DZ.371.UE.2.2022

Dotyczy: Przetargu nieograniczonego na dostawę pod nazwą „**Zakup i dostawa biletomatów stacjonarnych i mobilnych wraz z ich podłączeniem do systemu LUBIKA- podział na 2 części**”, (Nr ogłoszenia o zamówieniu opublikowanego w Dz.U.U.E nr 2022/S 141-404779 z dnia 25.07.2022 r.)

Instalacja elektryczna 24V wyprowadzona jest w jednej z rurek. Poniżej poglądowe zdjęcia mocowania stelażu do rurek obecnie zamontowanych biletomatów w autobusie AUTOSAN 12 LF:

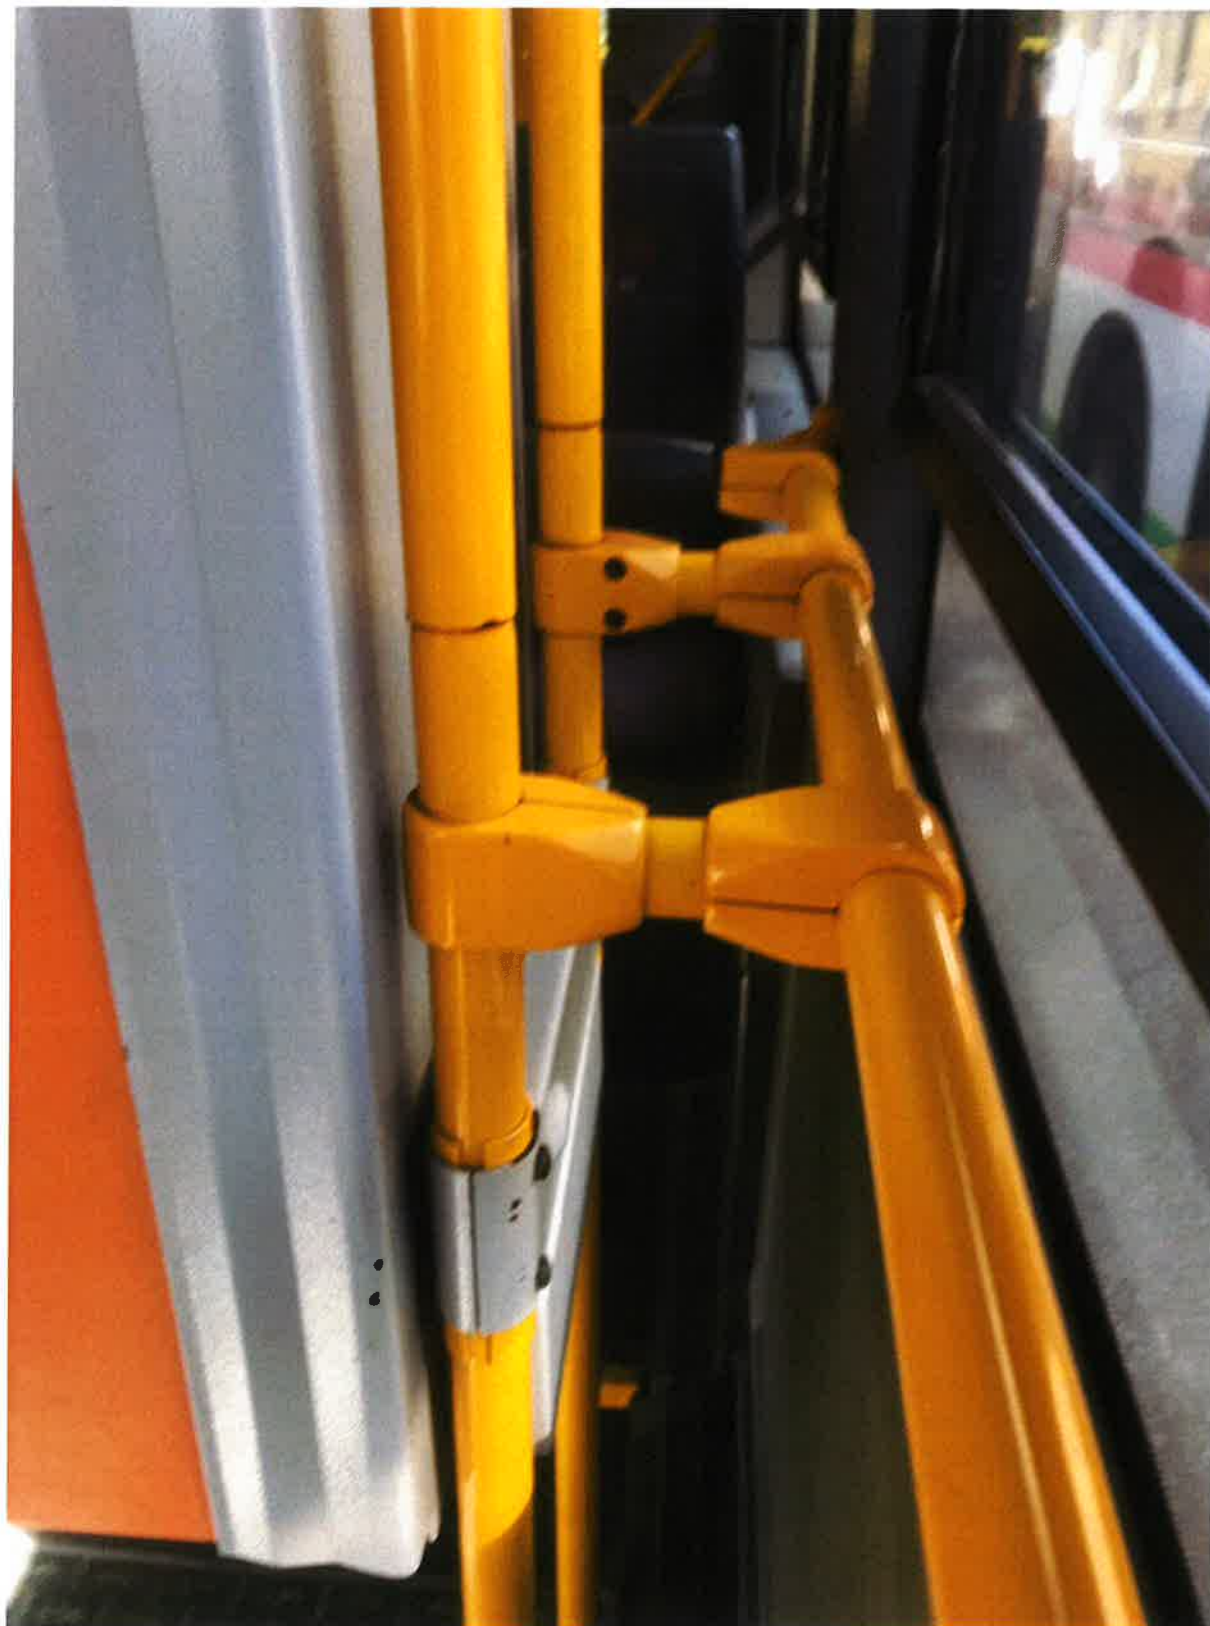
1) Dostawa i montaż 25 szt. urządzeń tj. mobilnych automatów biletowych (w tym czynności związane z instalacją urządzeń w miejsce obecnie funkcjonujących biletomatów mobilnych w dwóch typach pojazdów tj. AUTOSN 12LF i Mercedes Citaro 18M). Pytanie: Czy pod pojęciem montaż urządzeń tj. mobilnych automatów biletowych Zamawiający rozumie także dostarczenie i instalację przez Wykonawcę stelaży niezbędnych do zamocowania urządzeń tj. mobilnych automatów biletowych?

Urządzenia będą montowane w miejscu już funkcjonujących biletomatów, **które zostaną zdemontowane wraz z istniejącym mocowaniem przez zamawiającego**. Wykonawca musi przystosować mocowanie do elementów konstrukcyjnych pojazdu, które stanowią rurki ze stali nierdzewnej:

- w pojeździe AUTOSAN 12LF dwie rurki o średnicy fi 35 mm i rozstawie między krawędziami wewnętrznymi rurek 250 mm;

- w pojeździe Mercedes Citaro 18M dwie rurki o średnicy fi 30 mm i rozstawie między krawędziami wewnętrznymi rurek 250 mm;
